Změnový list č. 6

Název a evidenční číslo Stavby:	Zabezpečení podjezdových výšek na Vltavské vodní cestě I.a. etapa: Vraňansko - Hořínský kanál, zhotovitel stavby 003.A	Číslo SO/PS / číslo Změny SO/PS:	Pořadové číslo ZBV: 6.
Název stavebního objektu / provozního souboru (SO/PS):	Číslo projektu 500 551 0004 SO 223.1 Úprava břehů plavebního kanálu - km 6,44	SO 223.1	
Název ZBV:	Variace č.7 – Úprava trvalých štětovnic

**Dílo: Zabezpečení podjezdových výšek na Vltavské vodní cestě I.a etapa:
Vraňansko-Hořínský kanál, Zhotovitel stavby 003.A**

**Věc: Oznámení nepředvídatelných fyzických podmínek dle Pod-článku 4.12 OP/ZP a
a předložení Návrhu variace dle Pod-článku 13.3 OP/ZP**

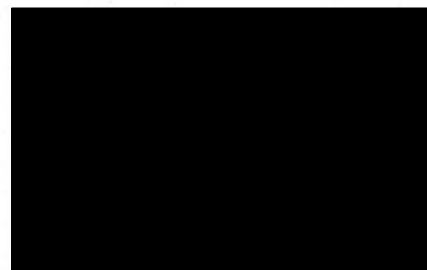
Je nutné řešit průchod multikanálu trvalými štětovnicemi; původně zamýšlené řešení s propálením okna pro protažení chrániček multikanálu není možné vzhledem ke skutečnosti, že nelze zarazit štětovnice u mostu z důvodu kolize se stávajícím základem, který PDPS nepředpokládal. Dále je problematické provádění propálení trvalých štětovnic pod hladinou vody (hladina podzemní vody při vypuštění = úroveň dna plavebního kanálu). Trvalé štětovnice v místě kolize nebudou zaberaněné, ale zkrácené a pověšené na sousední štětovnice zavařením v zámcích. Nad multikanál bude navařena na rubu štětovnic ztužující převázka. Projektant pošle náčrt detailu.
